改善箇所説明図

不具合発生箇所

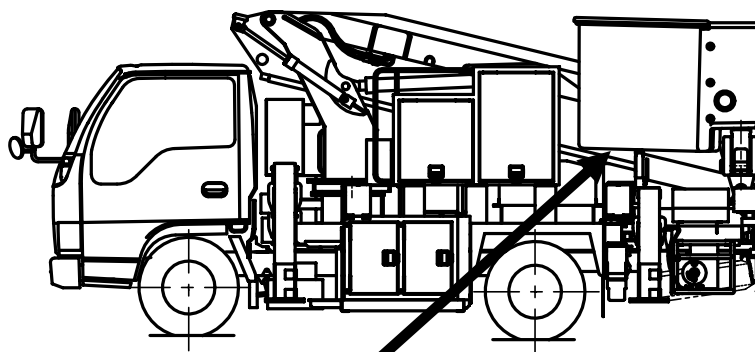
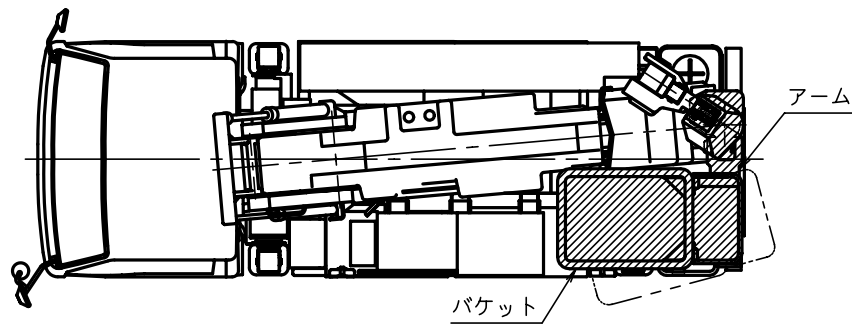
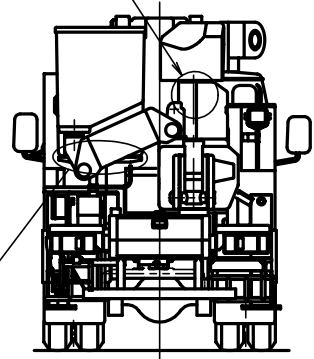
高所作業車において、バケットを取付けているアームの固定方法が不適切なため、上り坂の曲路走行時等に、カーブで受ける過大な遠心力と路面からの振動が同時に作用した場合、アームの旋回ウォーム減速機の旋回ブレーキ力が瞬間的に低下し、アームが旋回することがある。そのため、そのまま使用を続けると、最悪の場合、バケット側端が車幅からはみ出すおそれがある。
